INFORME

Referència: B-03 Material: PE MARFIL

Denominació: AMPOLLA 200 ml CILINDRICA Data: 22/07/2021

Motiu informe: 4t informe del inici de producció de l'ampolla ESTELCA – Mostres pujades per Joan

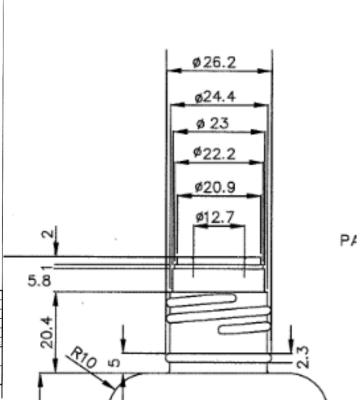
Tal com es va dir ahir, el diàmetre interior s'ha fet una mica més gran per que l'obturador entri millor. El problema es que ara el coll per dintre surt molt malament, i torna a perdre aigua per les vores del obturador. A la campana no. Segons el Joan Ribalta per fer el diàmetre interior com el volem, han de sortir aquestes arrugues interiors, però les primeres mostres que va fer al 07/07/21, el diàmetre era el correcte i per dintre estaven molt millor i aquestes no sortia aigua per la vora del obturador.

El coll segueix quedant tort... amb el tap al quedar poca llum amb l'ampolla no es veu tant. I a la campana no perd.

Per mi NOK. Crec que el coll per dintre pot sortir molt millor veient les mostres del 06/07/21.
